FORMULARZ AUDYTU BRD		Arkusz 1
Audytor	Tomasz Mackun	
Data, Godzina	21.05.2016 17:00	
Pogoda	Słonecznie

METRYKA WEDŁUG INWENTARYZACJI			
NR PRZEJŚCIA	1676		
DZIELNICA	Śródmieście	KATEGORIA	Śródmieście
ULICA	Senatorska	LICZBA PASÓW	1
SKRZYŻOWANIE ZJAZD	Wierzbowa		
OPIS	przez Wierzbową E

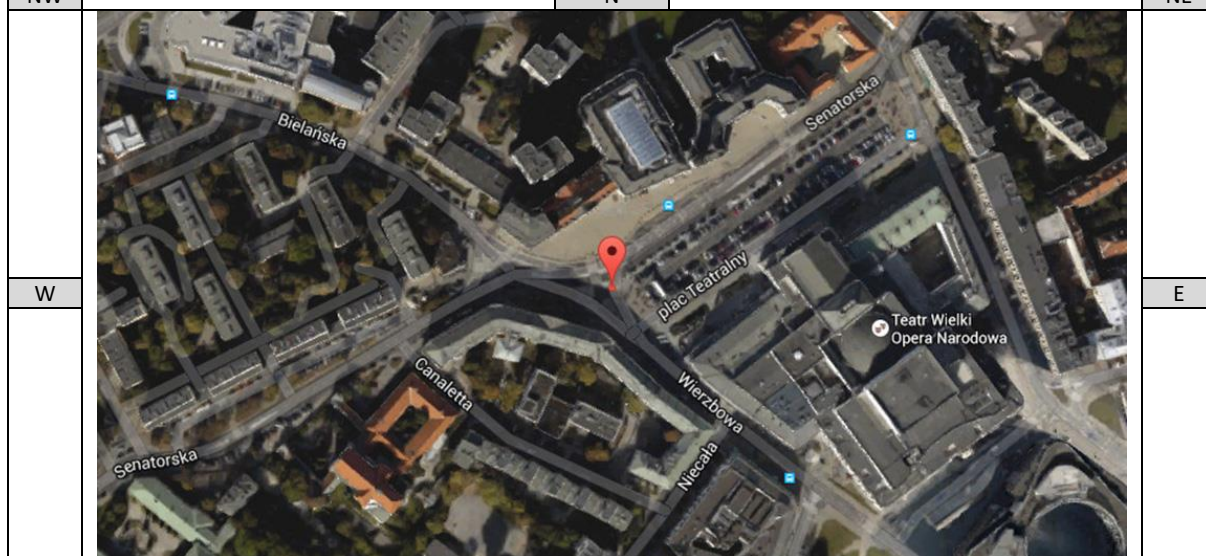
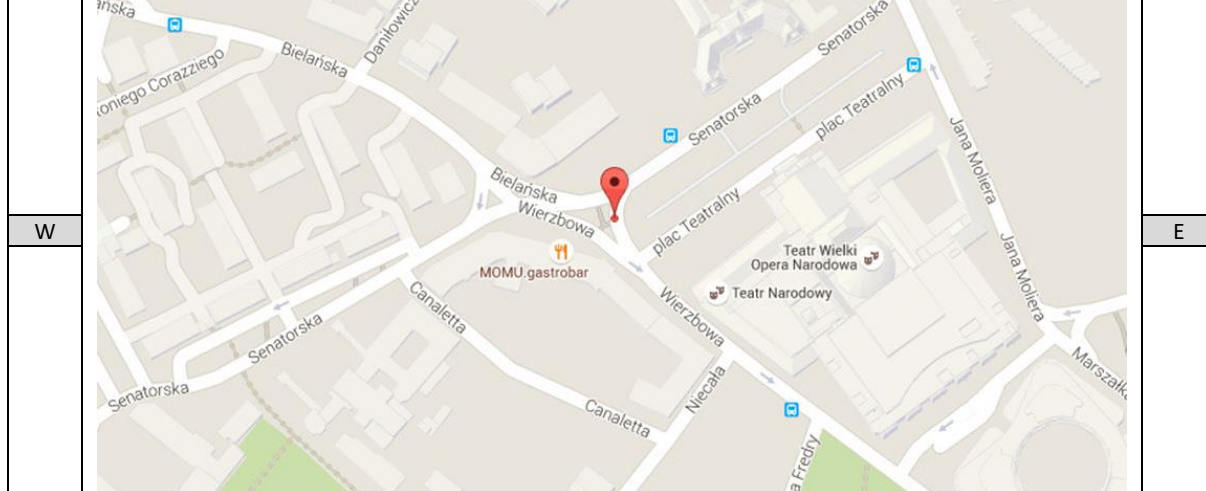
1. Przejście dla pieszych prowadzi od strony wschodniej (z chodnika) na stronę zachodnią jezdni. Po stronie zachodniej jezdni znajduje się trójkątny obszar o nawierzchni bitumicznej w poziomie jezdni. Pieszy znajdujący się w przestrzeni tego trójkąta nie ma żadnej ochrony, oznakowanie powierzchnią wyłączoną z ruchu nie gwarantuje bezpieczeństwa. Dodatkowo w przypadku zalegania śniegu organizacja ruchu jest zupełnie nieczytelna. Taka geometria i organizacja ruchu sprawia, że pieszy jest znacząco zagrożony w przestrzeni wspomnianego trójkąta pomiędzy jezdniami.

2. Pojazdy zaparkowane w wyznaczonych miejscach przy skrzyżowaniu na wschodnim wlocie ulicy Senatorskiej po jej południowej stronie mogą ograniczać widoczność kierujących, którzy skrcają z lewo z ul. Senatorskiej w ul. Wierzbową. Pojazdy w tej lokalizacji zasłonią pieszych wkraczających na jezdnię. Może to powodować zagrożenie dla ich bezpieczeństwa, w szczególności że pieszy z uwagi na kąty nie będzie widział nadjeżdżającego pojazdu.

3. Przy krawężniku po stronie wschodniej znajduje się najniższy lokalny punkt zlewni. Podczas deszczu i śniegu obszar przejścia będzie zalewany przez wodę. Istnieje ryzyko, że obszar ten będzie narażony na ślisko i może to powodować upadki pieszych. Dodatkowo piesi będą opryskiwani przez przejeżdżające pojazdy.

4. Na kierunku południowym po prawej stronie brakuje oznakowania pionowego. Brak oznakowania może obniżyć poziom bezpieczeństwa ruchu drogowego szczególnie w okresach zimowych, gdy oznakowanie pionowe nie jest widoczne.

Rekomenduje się wyniesienie powierzchni trójkąta krawężnikiem wysokim lub przebudowę skrzyżowania.

Należy wyeliminować parkowanie z bezpośredniej bliskości skrzyżowania.

Należy zrealizować korektę rozwiązania wysokościowego w obszarze przejścia.

Należy uzupełnić oznakowanie pionowe.
